AKCINĖ BENDROVĖ „VIA LIETUVA“

DĖL PIRKIMO DOKUMENTŲ PAAIŠKINIMO Nr.9

Akcinė bendrovė „Via Lietuva“ (toliau – perkančioji organizacija) vykdo viešojo pirkimo *KELIO NR. 4730 LAPIAKALNIS–ABROMIŠKĖS–ŽEBERTONYS RUOŽO 0,00 KM IKI 5,830 KM REKONSTRAVIMO STATYBOS DARBŲ ATLIKIMAS (Pirkimo ID 177742)*, atliekamo tarptautinio atviro konkurso būdu, procedūras ir teikia pirkimo dokumentų paaiškinimus, atsakydama į tiekėjų klausimus.

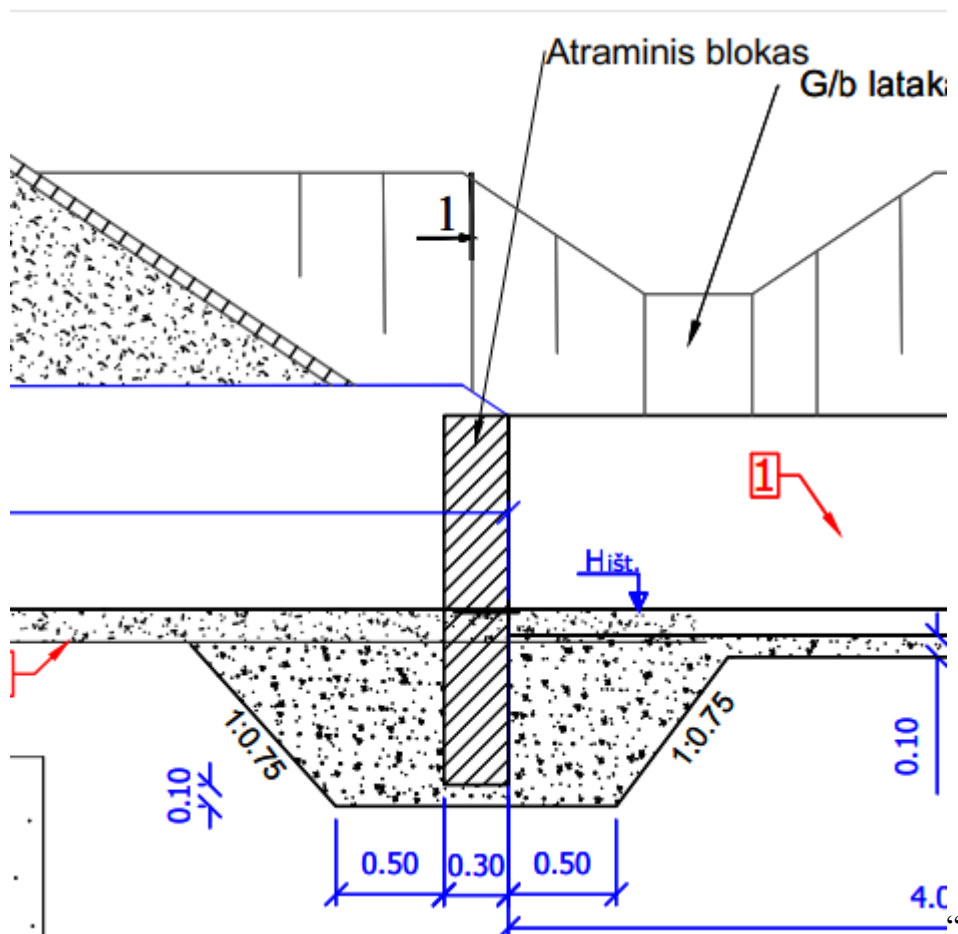
1. Klausimas. „Detalizuota nuovažų įrengimo kiekiai, tačiau prie nuovažų įrengimo nėra tranšėjų iškaskimo, smėlio pagrindo įrengimo, pralaidų apipylimo gruntu (pirminis apsauginis pralaidų užpylimas).

Atsakymas. Nuovažų įrengimo žemės darbai pateikiami kartu su viso kelio žemės darbais. Pralaidos įrengiamos ir kiekiai paskaičiuojami vadovaujantis ST 188710638.07:2004 Automobilių kelių metalinių ir plastikinių vandens pralaidų kartotiniai konstrukciniai sprendimai. Papildomas DKŽ.

Atsakymas. Atraminis bloko matmenys nurodyti brėžinyje AT-17S-1072/2-00-B.08, 5 lape iš 5. Betono klasė ne mažesnė kaip C30/37.

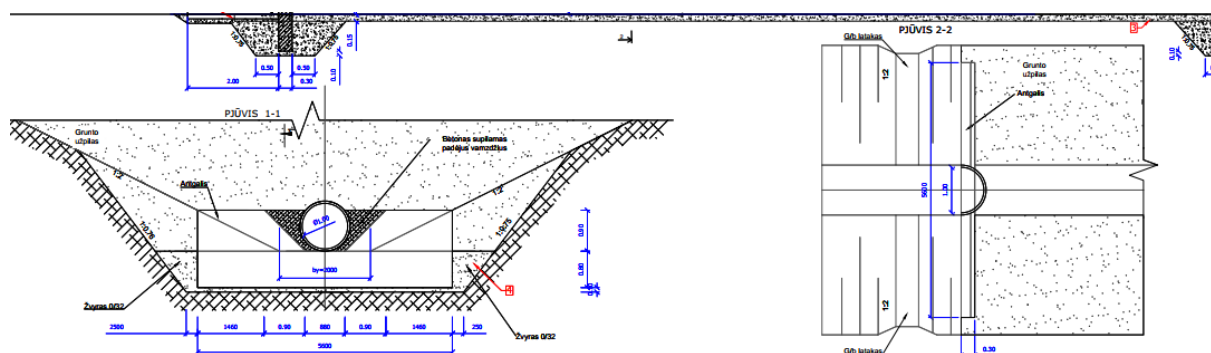
4. Klausimas. „Prašome pateikti atraminio bloko matmenis, betono markę.

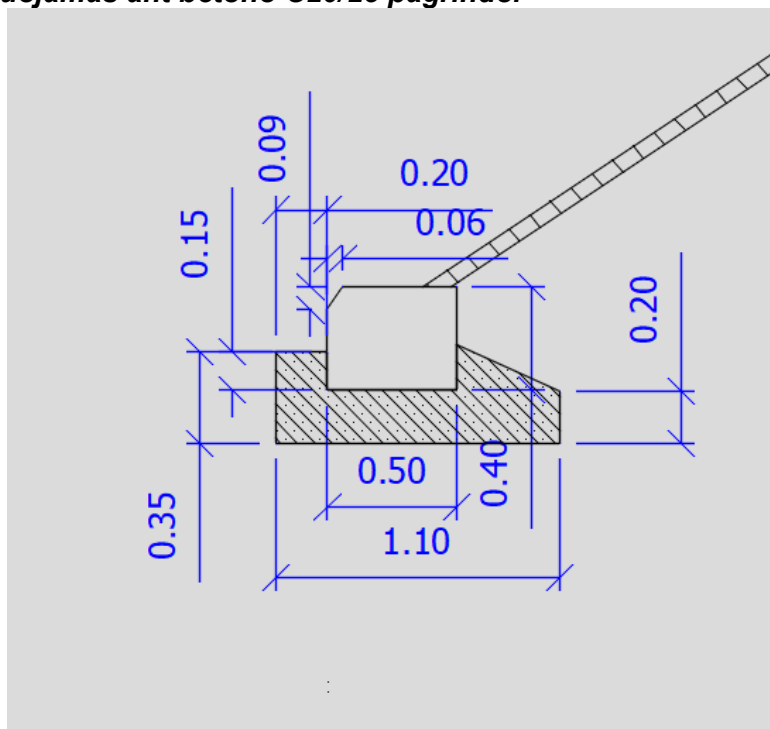
6. Klausimas. „Dėl atsakymo Nr. 43. Prašome detalizuoti šlaitų tvirtinimo ažūrinėmis plytelėmis pozicijas, pateikiant atrėmimo bloko kiekius (pateikite ir TS atrėmimo bloko, koks betonas, armavimas),

skaldelės su dirvožemiu užpildymo kiekius, žolės apsėjimo normą. Kokios frakcijos skaldele užpildyti . Pateikite atrėmimo bloko įrengimo detalę, kad būtų aišku kiek betono pagrindo vertinti.“

Atsakymas. Tikslinamos TS:

Šlaitų tvirtinimui naudojamos natūralios spalvos ažūrinės plytelės, matmenys ne mažiau kaip 400x400x80 mm. Tarpai užpildomi skaldelės fr. 11/22 arba fr. 11/16 (85%) ir dirvožemio (15%) mišiniu, apsėjamos žole. Šlaito apačioje įrengiamas atraminis blokas, ne mažesnis kaip 500x400 mm su nusklembtu šonu (90x60 mm). Atraminio bloko ilgis ne mažiau kaip 2,0 m. Atraminis blokas įbetonuojamas ant betono C20/25 pagrindo.
